D. JOAQUÍN SAMA TAPIA, Secretario de la Gerencia Municipal de Urbanismo, por Delegación del titular del Órgano de Apoyo a la Junta de Gobierno Local por Decreto n.º 7769, de 31 de mayo de 2022, hago constar que el RESUMEN EJECUTIVO del PLAN ESPECIAL DE MODIFICACIÓN FICHA PEPCH EV-255 (C/ SARAVIA) fueron aprobados DEFINITIVAMENTE por el Ayuntamiento Pleno en sesión de 26 de enero de 2023

B. RESUMEN EJECUTIVO

Para determinar el alcance de la alteración se expone el contenido de la ficha EV 255, en su redacción actual vigente (previa a la modificación); y el texto resultante propuesto.

B.2.- Ficha Modificada

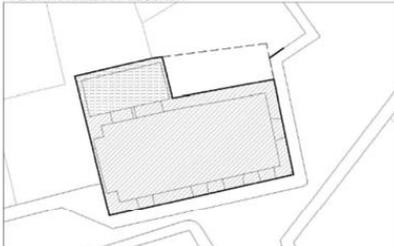
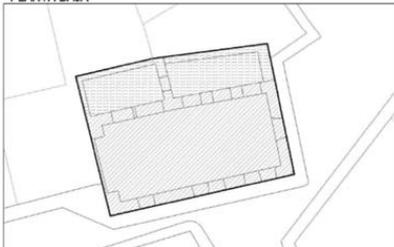
De forma concisa, la alteración de la ficha EV-255 se concreta en:

- se modifica el texto:
Denominación: Casa de patio
- por el siguiente texto:
Denominación: Casa plurifamiliar Antigua Iglesia del desaparecido Hospital de San Jacinto.

- se modifica el texto:
Tipología: Casa de patio
- por el siguiente texto:
Tipología: Casa plurifamiliar

- se modifica el texto:
Patios: Edificación con patio trasero no estructurante
- por el siguiente texto:
Patios: Edificación con patio interior en planta primera no estructurante

- se modifica el texto:
Estructura: Edificación con una crujía de muros de carga de fábrica de mampostería y ladrillo, que puede proceder de una estructura de una nave.
- por el siguiente texto:
Estructura: Edificación con una crujía de muros de carga de fábrica de mampostería y ladrillo, que procede de una estructura de una sola nave de uso religioso.

- se modifica el texto:
Cubierta: Inclineda de teja árabe
- por el siguiente texto:
Cubierta: Inclineda de teja árabe en el cuerpo principal. Azotea transitable en el interior.

- se modifica el texto:
 - Elementos de Interés:** La estructura tipológica de edificación de una sola crujía. Fachadas composición y orden.
- por el siguiente texto:
 - Elementos de Interés:** La estructura tipológica de edificación de una sola crujía. Elementos estructurales y formales procedentes de la edificación del s. XVII

- se modifica el texto:
 - 1. Cons. Estructural:** Las Fachadas
- por el siguiente texto:
 - 1. Cons. Estructural:** Elementos estructurales y formales procedentes de la edificación del s XVII, con recuperación del volumen interior de la nave de la iglesia. Se podrá autorizar una entreplanta parcial que no distorsione la lectura de dicho volumen.

Fachada a la calle Barroso con recuperación de los elementos pertenecientes a la portada del s XVII (base de jambas, sillería hasta dintel, frontones partidos, piedra caliza central con Cruz Pontificia, columna media altura en esquina, frontón superior)..

La fachada a la calle Saravia podrá modificar sus huecos en coherencia con la organización espacial y funcional del uso al que se destine, pudiendo suprimir la composición actual realizada en la reforma del s XIX, siendo recomendable el uso de recursos arquitectónicos que permita la lectura del proceso histórico de transformación, y de la composición de huecos de la reforma del s. XIX.
- se modifica el texto:
 - 3. Cons. Tipológica:** Resto de la edificación
- por el siguiente texto:
 - 3. Cons. Tipológica:** Resto de edificación. Con posibilidad de ocupar el 100% de la superficie.

Además, en el esquema gráfico de la ficha, se han recogido tanto la huella de planta baja, como la de planta primera y segunda, ya que la edificación colindante monta encima de la planta baja tanto en planta primera como en planta segunda.
